Avis : Avis de modification de l'emballage de la bande SMARTBAND^{MC}

Nous vous informons que nous apportons une modification permanente à l'emballage de la trousse de ligature multibande SMARTBAND^{MC} (SLK6 et SLK6LF).

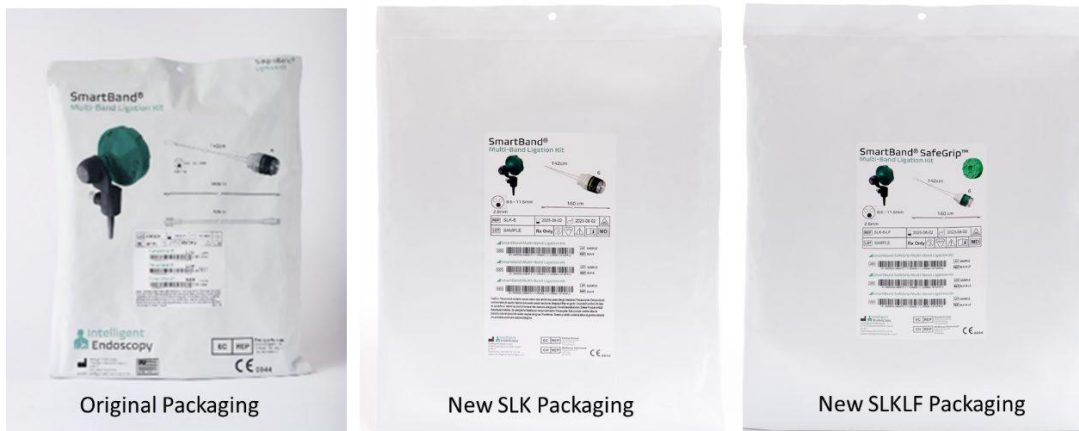
Le dispositif restera dans le format d'emballage d'origine, mais ne contiendra plus d'impression sur la pochette en aluminium. Les détails du produit et les informations réglementaires seront regroupés en une seule étiquette et appliqués sur la pochette. En outre, le tube de rinçage a été définitivement retiré du produit afin de réduire le gaspillage d'emballage et de matériaux. Les changements de production seront réalisés à partir du 11 août avec les lots 6574758 (SLK6) et 6574766 (SLK6LF).

Veuillez consulter les images ci-dessous à titre de référence :
